**DRINGENDE SICHERHEITSINFORMATION, Referenz: QIL FY24-EMEA-01-FY23-OMTA-13**

**Rückruf der Einweg-Distalabdeckung MAJ-2315**

Zur Verwendung mit: EVIS EXERA III Videoduodenoskop TJF-Q190V, EVIS LUCERA Elite Videoduodenoskop TJF-Q290V, Videoduodenoskop TJF-Q170V

Ursprüngliches Design	Neues Design
<b>Losnummer</b>	Unter H2530	Ab H2530
<b>Überblick</b>		
<b>Designänderung der Abrisslinie (Rückansicht)</b>	 <b>Abrisslinie</b>

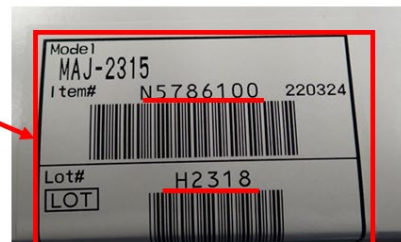
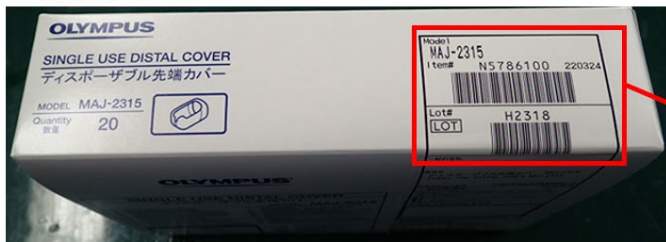
Olympus hat das Design der Distalabdeckung geändert, und hat eine Abnahme der in diesem Zusammenhang beobachteten Reklamationen beobachtet. Olympus leitet nun einen Medizinproduktrückruf für Distalabdeckungen mit dem ursprünglichen Design ein (siehe einen Vergleich in der folgenden Tabelle). Der Rückruf bezieht sich nicht auf das neue Distalabdeckungsdesign.
